CONCEPTO TÉCNICO SOBRE NECESIDAD DE ESTUDIOS DETALLADOS DE AMENAZA Y RIESGO POR FENOMENOS DE REMOCIÓN EN MASA DENTRO DEL TRÁMITE DE LICENCIA URBANÍSTICA	Código:	GPR-FT-10
		Versión:	04
		Fecha de revisión:	21/06/2011

1.1 CONCEPTO TÉCNICO No. CT:	6772
1.2 ÁREA:	Técnica y de Gestión
1.3 COORDINACIÓN:	Investigación y Desarrollo
1.4 REFERENCIA CRUZADA RADICADO FOPAE:	2013ER1021
1.5 RESPUESTA OFICIAL No.	RO-61102

2.1 SOLICITANTE:	CURADURÍA URBANA No. 2
2.2 PROYECTO:	EDIFICIO CALLE 93
2.3 LOCALIDAD:	2. CHAPINERO
2.4 UPZ:	88. EL REFUGIO
2.5 BARRIO O SECTOR CATASTRAL:	El Refugio
2.6 DIRECCIÓN:	Av. Carrera 7 No 93-20
2.7 CHIP:	AAA0093AYKL
2.8 MANZANA CATASTRAL:	09
2.9 PREDIO CATASTRAL:	25
2.10 ÁREA (Ha):	0.191264(*)
2.11 FECHA DE VISITA:	05 Febrero de 2013

Figura 1. Localización general del proyecto ubicado de la Av. Carrera 7 No 93-20, en el Plano Normativo de Amenaza por Remoción en Masa del POT (Decreto 190 de 2004), el cual se encuentra en Amenaza Media.

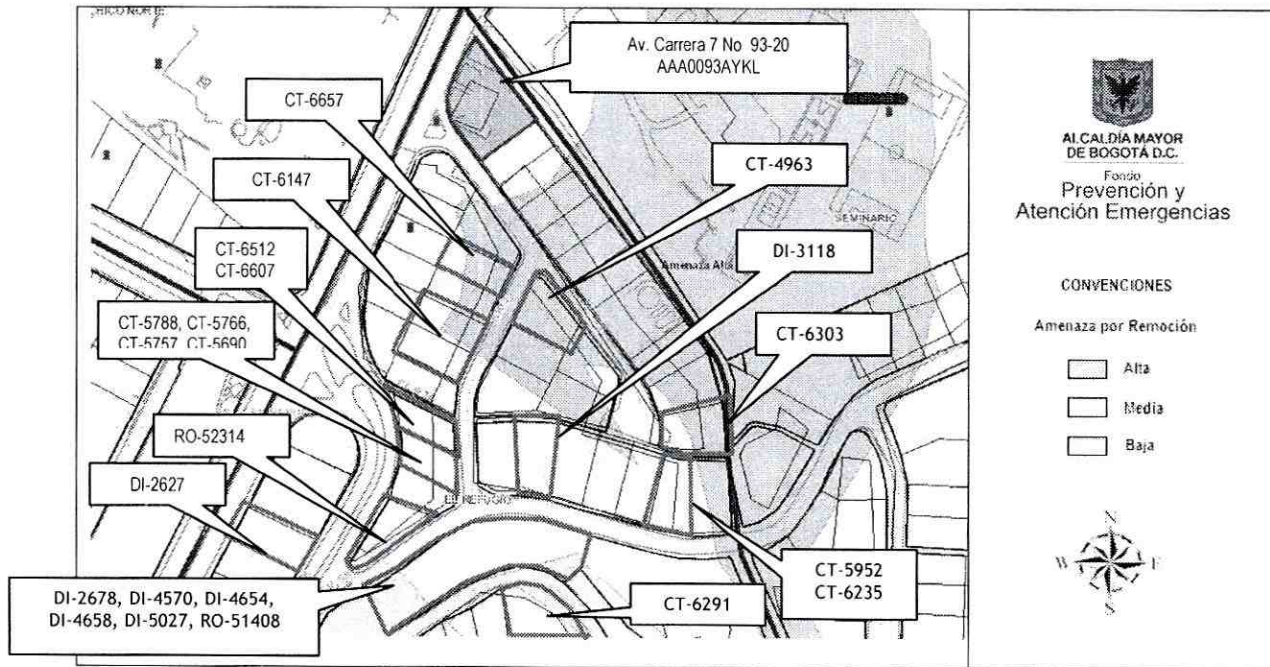
Conforme con el plano normativo de “Amenaza por Remoción en Masa” del Plan de Ordenamiento Territorial de Bogotá-POT, el sector del proyecto ubicado en la Av. Carrera 7 No 93-20, de la Localidad de Chapinero, se encuentra en una zona de Amenaza Media por procesos de remoción en masa (Figura 1).

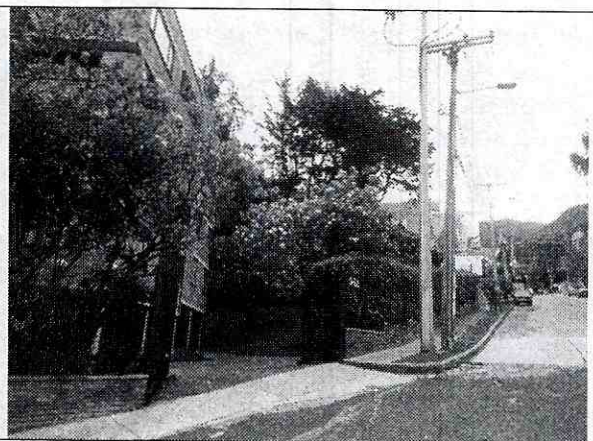
En el momento de la visita, en el predio objeto del presente concepto, se encontraba una edificación de cinco pisos de altura, construida en mampostería estructural que corresponde con un edificio de apartamentos, adicionalmente no se encontraron evidencias de afectación por procesos de remoción en masa de carácter local, ni de carácter general en el área del proyecto o sus zonas aledañas; Por otra parte se resalta que el predio de consulta se encuentra contiguo a una avenida de vital importancia para la movilidad de la ciudad como lo es la Av. Carrera 7 por lo tanto cualquier intervención en el predio de consulta debe garantizar la estabilidad y funcionalidad de la misma. (Fotografía No. 1 a 4).

conectan con la red de alcantarillado pluvial; también cuenta con un sistema de alcantarillado sanitario, en el momento de la verificación técnica adelantada no se evidenciaba daños o patologías que permitan identificar o definir la presencia de procesos de inestabilidad geotécnica en el área del proyecto. A pesar de lo anterior, se advierte que cualquier intervención que se realice, debe tener en cuenta la presencia de la infraestructura aledaña, así como las zonas de preservación ambiental, por lo que el responsable del proyecto debe garantizar en todo momento la estabilidad general del lote y su entorno y evitar el daño y/o afectación a las Zona de Manejo y Preservación Ambiental de los cuerpos de agua presentes al interior o en la zona aledaña al proyecto.

Considerando que el predio objeto de consulta se encuentra emplazado sobre materiales de tipo Coluvión donde se proyectan excavaciones e intervenciones para el emplazamiento del proyecto en el terreno, este se podría llegar a desconfinar, por lo tanto, se recomienda adelantar los estudios geotécnicos de estabilidad detallados, además de una adecuada caracterización física y mecánica de los materiales (Coluvión) y la formulación de medidas y recomendaciones apropiadas que permitan garantizar en todo momento taludes de excavación estables y obras de contención seguras y confiables, ofreciendo no solo condiciones de estabilidad para el proyecto sino también para las edificaciones e infraestructuras aledañas.

Teniendo en cuenta lo anterior se recomienda a los responsables del proyecto incluir en el estudio geotécnico presentado a la entidad encargada de expedir el acto administrativo que otorgue la licencia de construcción, una evaluación de la estabilidad de las intervenciones que tenga en cuenta las cargas aplicadas por las edificaciones aledañas y el efecto del tránsito de vehículos por las vías adyacentes, así como los posibles flujos superficiales y subsuperficiales provenientes de la quebrada El Chico y que pueden llegar a afectar la estabilidad de los taludes generados en el proyecto durante el proceso de excavación.
